雰囲気圧力・温度による静的負荷（格納容器過圧破損）

高浜発電所1号、2号、3号及び4号炉に係る新規制基準適合性審査の視点及び確認事項（格納容器破損防止対策の有効性評価：格納容器過圧破損）

第 7.2.1.2.1 図 「雰囲気圧力・温度による静的負荷（格納容器過温破損）の重大事故等対策の概略系統図

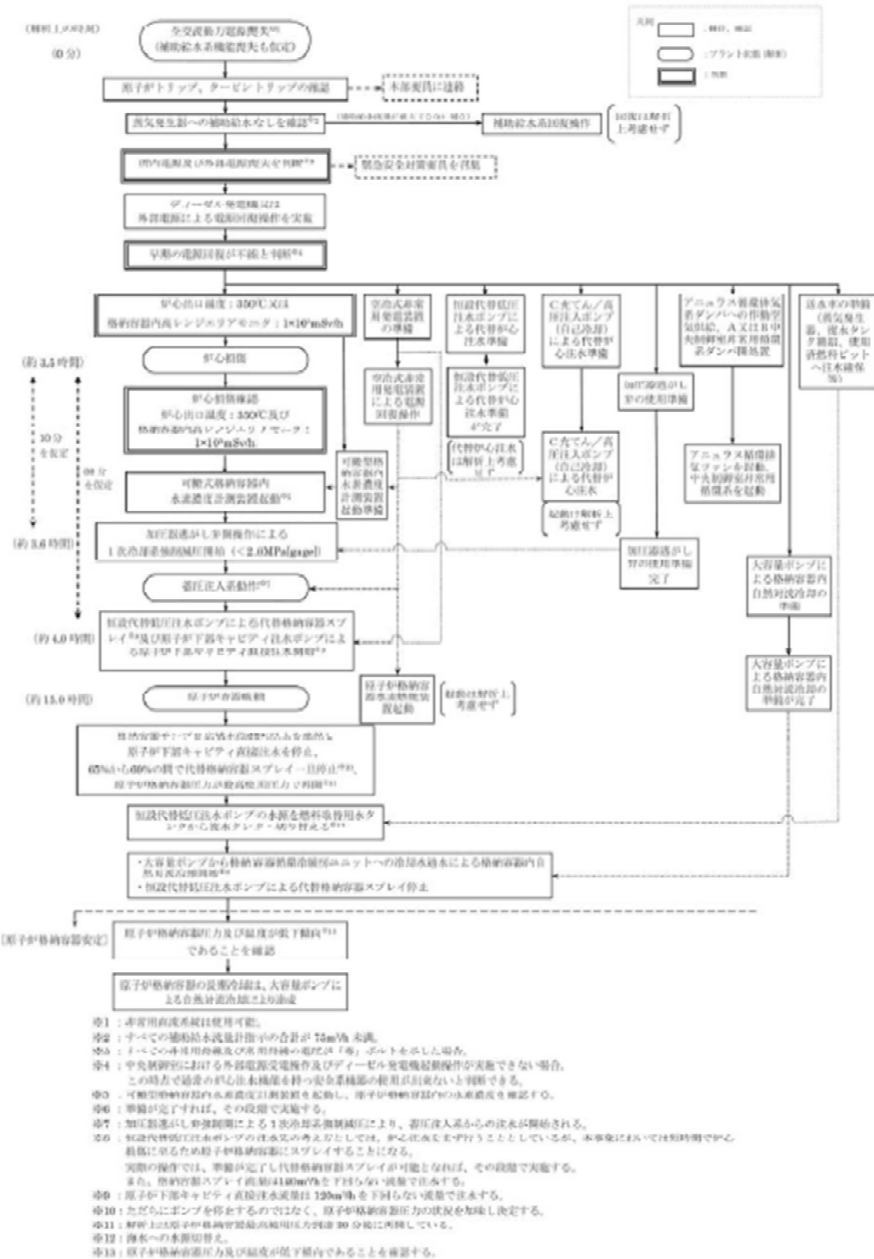
<p>(vii) 上記の対策も含めて本格格納容器破損モードにおける手順及びその着手の判断基準が「重大事故の発生及び拡大の防止に必要な措置を実施するために必要な技術的能力」と整合していることを確認する。</p>	<p>(vii) 上記(vi)で確認したとおり、本格格納容器破損モードにおける手順及びその着手の判断基準は、「実用発電用原子炉に係る発電用原子炉設置者の重大事故の発生及び拡大の防止に必要な措置を実施するために必要な技術的能力に係る審査基準に係る適合状況説明資料」の内容と整合が図られていることを確認した。また、その手順を踏まえて、使用する重大事故等対処設備（常設、可搬、計装）については、「第7.2.1.2.1表 雰囲気圧力・温度による静的負荷（格納容器過温破損）における重大事故等対策について」で明確にされていることを確認した。</p>
<p>(設置許可基準規則第37条 解釈)</p> <p>第37条（重大事故等の拡大の防止等） (炉心の著しい損傷の防止)</p> <p>1-4 上記1-2(a)の「十分な対策が計画されており」とは、国内外の先進的な対策と同等のものが講じられていることをいう。</p> <p>2) 対策について、国内外の先進的な対策と同等なものであるか。</p>	<p>※ 「格納容器破損防止対策の有効性評価」では要求されていない。</p>
<p>3) 対策の概略系統図は整理されているか。</p> <p>(i) 対策の概略系統図において、対策に係る主要機器・配管・弁が明示されているか確認する。</p>	<p>(i) 本格格納容器破損モードにおける重大事故等対策に関する設備として、恒設代替低圧注水ポンプや原子炉下部キャビティ注水ポンプ、燃料取替用水タンク、加圧器逃がし弁等が示されており、これらを接続する配管や弁についても概略系統図に示されていることを確認した。また、安定状態に向けた対策に関する設備として、PAR やイグナイタ、A格納容器循環冷暖房ユニット、アニュラス循環排気ファン等が示されており、これらを</p>

審査の視点及び確認事項	確認結果（高浜）
<p>記載要領</p> <ul style="list-style-type: none"> 有効性評価で期待する系統や設備等は太字で記載。 設計基準事故対処設備から追加した設備や機器は点線囲みで記載。なお、技術的能力や設備側で確認できれば、有効性評価の概略系統図で点線囲みされていなくてもよい。 	<p>接続する配管や弁についても概略系統図に示されていることを確認した。</p>
<p>4) 対応手順の概要は整理されているか。</p> <p>(i) 対応手順の概要のフローチャートで、想定される事象進展や判断基準、判断基準等との関係も含め、明確にされていることを確認する。</p> <p>① 対応手順の概要フロー等において、運転員等が判断に迷わないように、その手順着手の判断基準が明確にされていることを確認。</p> <p>記載要領</p> <ul style="list-style-type: none"> 事故シーケンスの対応手順の概要（フロー）について、実際の手順上の設定と解析上の設定がわかるように記載。 評価上、期待するもののみならず、回復操作や期待しない操作等についても記載。この際、回復操作や期待しない操作等については、評価上は考慮しないことが明確であるように記載。 <p>(ii) 事象進展の判断基準・確認項目等が明確に示されていること及びその根拠や妥当性を確認する。</p> <p>① 対策については、有効性評価上期待している対策だけでなく、「重大事故等防止技術的能力基準説明資料」との整合を踏まえ、多様性拡張設備による手順も含めて実施する対策を網羅的に含めていることを確認。</p>	<p>(i) 対応手順の概要フローについて、以下のとおり確認した。</p> <p>① 「第7.2.1.2.4 図雰囲気圧力・温度による静的負荷（格納容器過温破損）（外部電源喪失時に非常用所内交流動力電源が喪失し、補助給水機能が喪失する事故）」における事象進展の概要において、想定される事象進展が明確にされるとともに事象進展に沿った判断項目、操作確認項目等が示されていること、解析上は期待しない操作も含めて対応手順の概要が整理されていることを確認した。</p> <p>(ii) 事象進展の判断基準等（手順着手の判断基準、有効性評価上期待しないもの含む）について、以下のとおり明確にされていることを確認した。</p> <p>① 評価事故シーケンス「雰囲気圧力・温度による静的負荷（格納容器過温破損）（外部電源喪失時に非常用所内交流動力電源が喪失し、補助給水機能が喪失する事故）」に係る判断基準・確認項目等</p> <p>全交流動力電源喪失：外部電源が喪失し、ディーゼル発電機が起動失敗することにより、すべての非常用母線及び常用母線の電圧が「零」を示した場合</p> <p>補助給水流量の確立：補助給水ライン流量計指示が75m³/h以上であることにより判断</p> <p>早期の電源回復が困難：中央操作による非常用母線への電源回復に失敗すれば、早期の電源回復不能と判断</p> <p>1次冷却材漏えいの兆候がない：加圧器水位及び圧力、格納容器圧力及び温度、格納容器サンプ水位、格納容器内エリアモニタ、加圧器水位、1次冷却材圧力等の変化により判断</p> <p>蒸気発生器への補助給水がない：全蒸気発生器への補助給水流量の合計値が75m³/h未満であることにより判断</p> <p>炉心損傷の判断：炉心出口温度計指示が350℃以上かつ格納容器内高レンジエリアモニタ指示1×10⁵mSv/hr以上で判断</p> <p>加圧器逃がし弁による1次系強制減圧開始：加圧器逃がし弁の準備が完了すれば、C充てん／高圧注入ポンプ（自己冷却）及び加圧器逃がし弁を用いた1次系のフィードアンドブリードを開始</p> <p>イグナイタ作動状況の確認：イグナイタによって原子炉格納容器内の水素が処理されていることを、イグナイタ温度監視装置の温度指示の上昇により確認</p> <p>直流負荷の切離し：早期の交流電源回復の見込みがない場合、全交流動力電源喪失発生後1時間までに不要直流負荷切離し</p> <p>代替格納容器スプレイ及び原子炉下部キャビティ直接注水開始：恒設代替低圧注水ポンプ及び原子炉下部キャビティ注水ポンプの準備が完了次第開始</p> <p>燃料取替用水タンクから復水タンクへの水源切替の判断：燃料取替用水タンク有効水量（1325m³）が枯渇等により機能喪失した場合</p>

第 7.2.4.1 図 「水素燃焼」の重大事故等対策の概略系統図

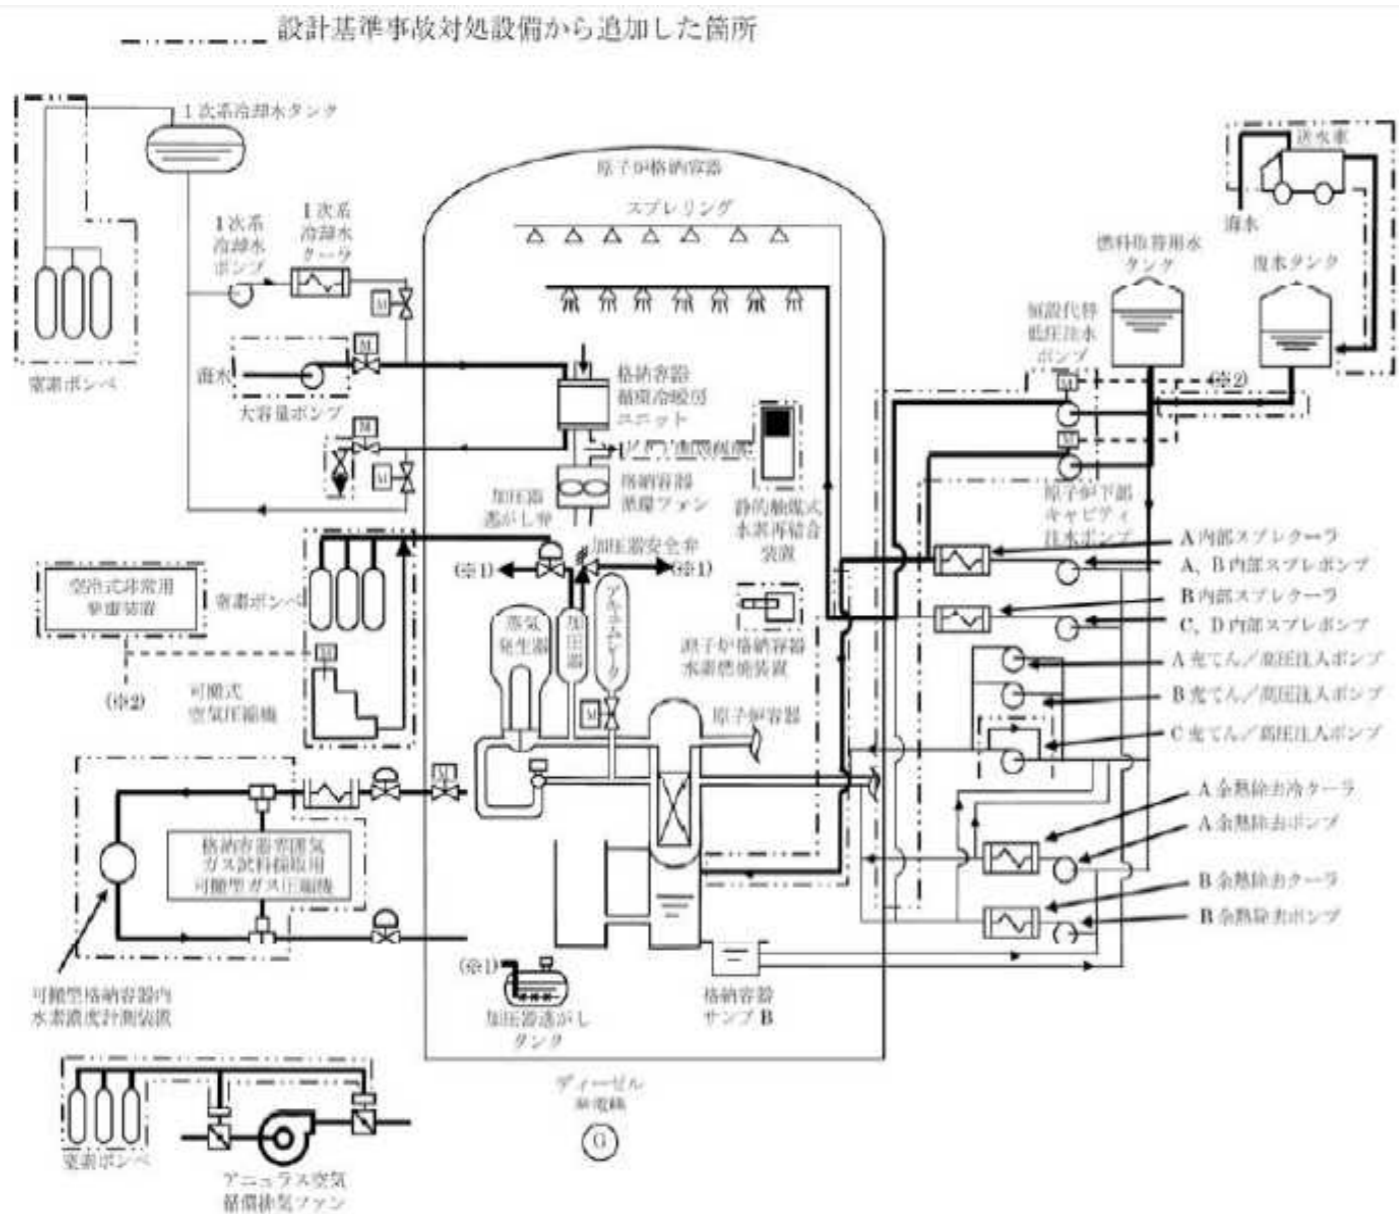
審査の視点及び確認事項	確認結果（高浜）
<p>3) 対策の概略系統図は整理されているか。</p> <p>(i) 対策の概略系統図において、対策に係る主要機器・配管・弁が明示されているか確認する。</p> <p>記載要領</p> <ul style="list-style-type: none"> 有効性評価で期待する系統や設備等は太字で記載。 設計基準事故対処設備から追加した設備や機器は点線囲みで記載。なお、技術的能力や設備側で確認できれば、有効性評価の概略系統図で点線囲みされていなくてもよい。 	<p>(i) 本格納容器破損モードの重大事故等対策に関する設備として PAR やイグナイタ、内部スプレポンプ、燃料取替用水タンクが示されており、これらを接続する配管や弁が第 7.2.4.1 図概略系統図に示されていることを確認した。また、安定状態に向けた対策に関連する設備として内部スプレポンプ、格納容器スプレイ冷却器が示されており、これらを接続する配管や弁が概略系統図に示されていることを確認した。</p> <p>※ ここで示されている概略系統図は、評価事故シーケンスに関するものである。（格納容器破損モード「水素燃焼」では、格納容器スプレイの代わりに代替格納容器スプレイが、格納容器スプレイの再循環運転の代わりに格納容器内自然対流冷却が該当している。）</p>
<p>4) 対応手順の概要は整理されているか。</p> <p>(i) 対応手順の概要のフローチャートで、想定される事象進展や判断基準等との関係も含め、明確にされていることを確認する。</p> <p>① 対応手順の概要フロー等において、運転員等が判断に迷わないように、その手順着手の判断基準が明確にされていることを確認。</p> <p>記載要領</p> <ul style="list-style-type: none"> 事故シーケンスの対応手順の概要（フロー）について、実際の手順上の設定と解析上の設定がわかるように記載。 評価上、期待するもののみならず、回復操作や期待しない操作等についても記載。この際、回復操作や期待しない操作等については、評価上は考慮しないことが明確であるように記載。 	<p>(i) 対応手順の概要フローについて、以下のとおり確認した。</p> <p>① 「第 7.2.4.6 図「水素燃焼」の事象進展（判定プロセス）（大破断 LOCA 時に高圧注入機能及び低圧注入機能が喪失する事故）」及び「第 7.2.4.7 図「水素燃焼」の事象進展（対応手順の概要）（大破断 LOCA 時に高圧注入機能及び低圧注入機能が喪失する事故）」において、想定される事象進展が明確にされるとともに事象進展に沿った判断項目、操作確認項目等が示されていること、解析上は期待しない操作も含めて対応手順の概要が整理されていることを確認した。</p>

第 7.3.1.1 図 「想定事故 1」の重大事故等対策の概略系統図

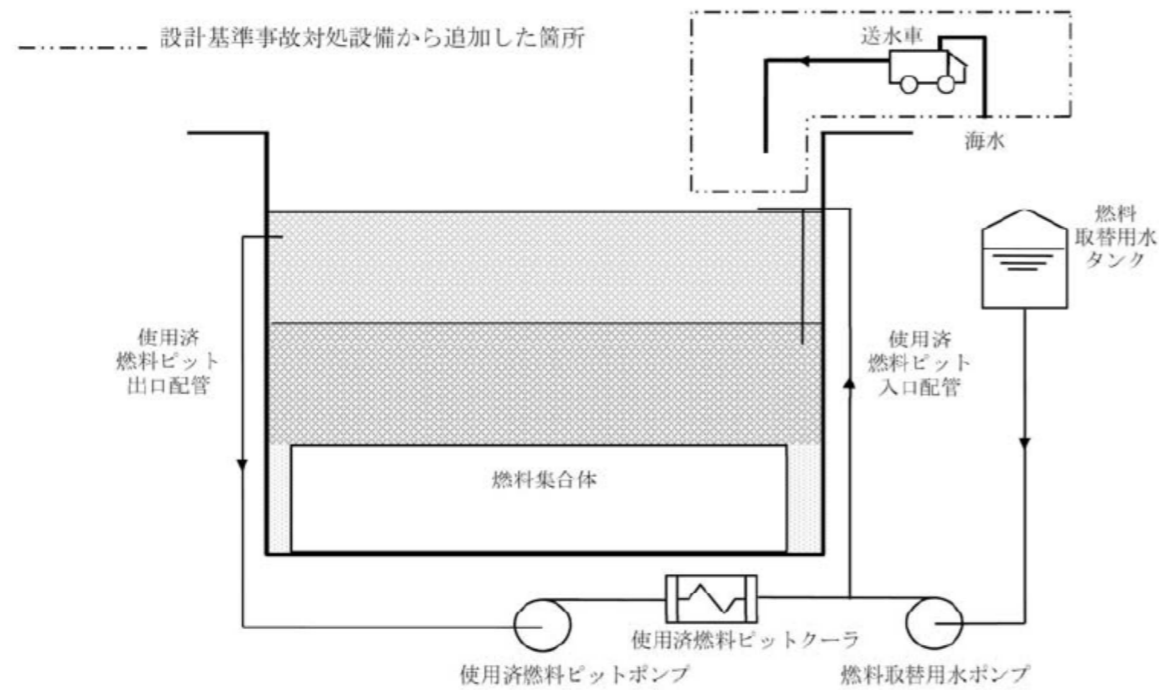
<p>3) 対策の概略系統図は整理されているか。 （i）対策の概略系統図において、対策に係る主要機器・配管・弁が明示されているか確認する。</p> <p>記載要領（例）</p> <ul style="list-style-type: none"> 有効性評価で期待する系統や設備等は太字で記載。 設計基準事故対処設備から追加した設備や機器は点線囲みで記載。なお、技術的能力や設備側で確認できれば、有効性評価の概略系統図で点線囲みされていなくてもよい。 	<p>（i）使用済燃料ピットへの代替注水に関連する設備として、送水車及びこれらを接続する配管が概略系統図に示されていることを確認した。</p>
<p>4) 対応手順の概要は整理されているか。 （i）対応手順の概要のフローチャートで、想定される事象進展や判断基準等との関係も含め、明確にされていることを確認する。 ① 対応手順の概要フロー等において、運転員等が判断に迷わないように、その手順着手の判断基準が明確にされていることを確認。</p> <p>記載要領（例）</p> <ul style="list-style-type: none"> 事故シーケンスの対応手順の概要（フロー）について、実際の手順上の 	<p>（i）対応手順の概要フローについて、以下のとおり確認した。 ① 「第7.3.1.2図「想定事故1の対応手順の概要（「使用済燃料ピット冷却系及び補給水系の故障」の事象進展）」において、想定される事象進展が明確にされるとともに事象進展に沿った判断項目、操作確認項目等が示されていること、解析上は期待しない操作も含めて対応手順の概要が整理されていることを確認した。</p>

第 7.3.2.1 図 「想定事故 2」の重大事故等対策の概略系統図

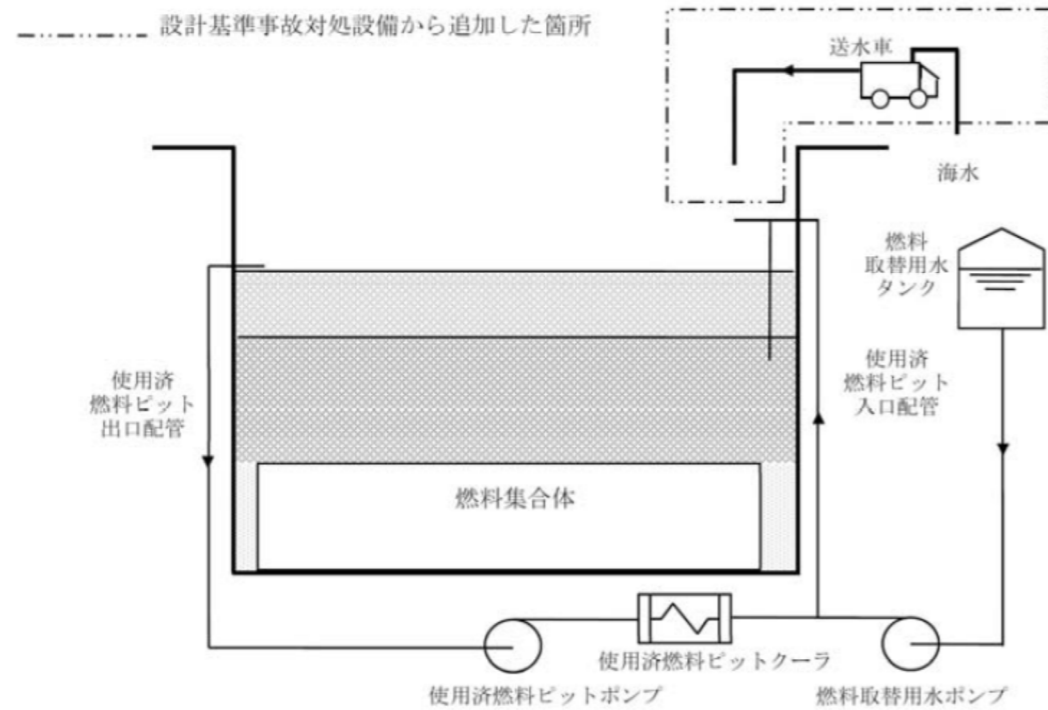
審査の視点及び確認事項	確認結果（高浜）
<p>を実施することになっている場合には、回復操作も含めていることを確認。</p>	<p>力で整備されている手順と整合していることを確認した。 ③ 上記①、②に示すとおり、有効性評価上は期待しない操作や、実際に行う安全機能の回復操作が含まれていることを確認した。</p>
<p>(vii) 上記の対策も含めて想定事故2における手順及びその着手の判断基準が「重大事故の発生及び拡大の防止に必要な措置を実施するために必要な技術的能力」と整合していることを確認する。</p>	<p>(vii) 上記(vi)で確認したとおり、本事故シーケンスグループにおける手順及びその着手の判断基準は、「実用発電用原子炉に係る発電用原子炉設置者の重大事故の発生及び拡大の防止に必要な措置を実施するために必要な技術的能力に係る審査基準に係る適合状況説明資料」の内容と整合が図られていることを確認した。また、その手順を踏まえて、使用する重大事故等対処設備（常設、可搬、計装）については、対策に必要な常設設備、可搬設備及びこれらに関連する計装設備が記載されている「第7.3.2.1表 「想定事故2」における重大事故等対策について」で明確にされていることを確認した。</p>
<p>(設置許可基準規則第37条 解釈) 第37条（重大事故等の拡大の防止等） （炉心の著しい損傷の防止） 1-4 上記1-2(a)の「十分な対策が計画されており」とは、国内外の先進的な対策と同等のものが講じられていることをいう。 2) 対策について、国内外の先進的な対策と同等なものであるか。</p>	<p>※「使用済燃料貯蔵槽における燃料損傷防止対策の有効性評価」では要求されていない。</p>
<p>3) 対策の概略系統図は整理されているか。 （i）対策の概略系統図において、対策に係る主要機器・配管・弁が明示されているか確認する。</p> <p>記載要領（例）</p> <ul style="list-style-type: none"> 有効性評価で期待する系統や設備等は太字で記載。 設計基準事故対処設備から追加した設備や機器は点線囲みで記載。なお、技術的能力や設備側で確認できれば、有効性評価の概略系統図で点線囲みされていなくてもよい。 	<p>（i）使用済燃料ピットへの代替注水に関連する設備として、送水車、海水ピット及びこれらを接続する配管が概略系統図に示されていることを確認した。</p>
